島根原子力発電所 2号炉 津波による損傷の防止

津波発生時の運用対応について

(コメント回答)

令和 2年10月
中国電力株式会社

表 原子炉の冷却方法の切替及び循環水ポンプの停止操作

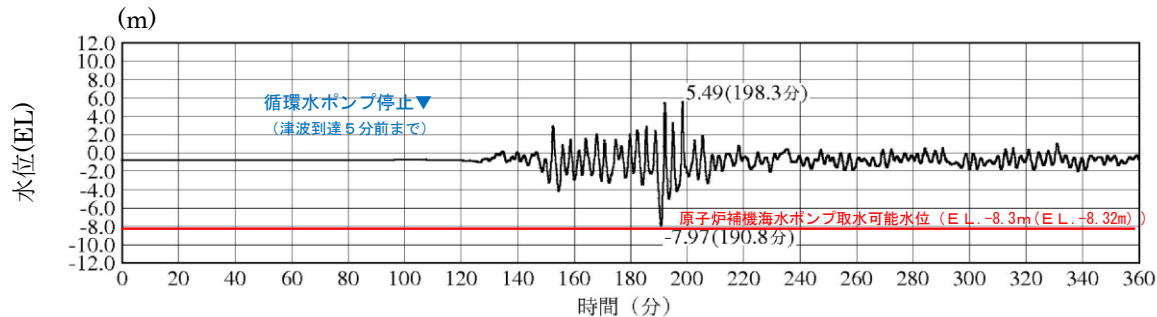
○津波の種類（到達時間が短い敷地近傍の地震による津波、到達時間が長い敷地遠方の地震による津波）によって、循環水ポンプの停止運用を使い分けるのであれば、その考え方が明確となるよう説明すること。

- 大津波警報が発令された場合、以下を踏まえ、気象庁より発表される第一波の到達予想時刻の5分前までに循環水ポンプを停止する。原子炉の冷却方法の切替及び循環水ポンプの停止操作は下表に示す通りであり、循環水ポンプ停止を判断した時点から1分程度で循環水ポンプによる海水取水を停止することができる。
- 原子炉の冷却方法としては、常用系である循環水系を用いた復水器による冷却と非常用系である残留熱除去系による冷却があるが、復水器による冷却が可能な場合、復水器による原子炉冷却を用いた方が、冷却方法の多様性が確保され、より原子炉冷却機能の信頼性が高い状態である。
- 日本海東縁部に想定される地震による津波では、2号炉取水槽における水位変動は地震発生後約120分以降から始まるが、水位変動が大きくなる(4mを超える)時間はその約30分以降であり、非常用海水冷却系の海水ポンプの取水可能水位(EL-8.32m)付近まで水位が低下する時間はその約60分以降である(下図参照)。

操 作	内 容
復水器冷却停止	循環水ポンプ停止に係る準備作業として、復水器への蒸気流入を止めるために主蒸気隔離弁(8弁)の閉止操作を行うが、主蒸気隔離弁は1弁あたり3~5秒で閉止可能であり、1分程度で全弁の閉止操作ができる。 なお、主蒸気隔離弁の閉止は、循環水ポンプ停止後とすることも可能である。
残留熱除去系による冷却	逃し安全弁等が動作し流入した蒸気により、サブプレッション・プール水温度が上昇するため、残留熱除去系による冷却を行う。 なお、残留熱除去系による冷却は、循環水ポンプ停止後とすることも可能である。
循環水ポンプ停止	循環水ポンプ停止後、約1分でポンプ出口弁が全閉し、海水取水が停止する。
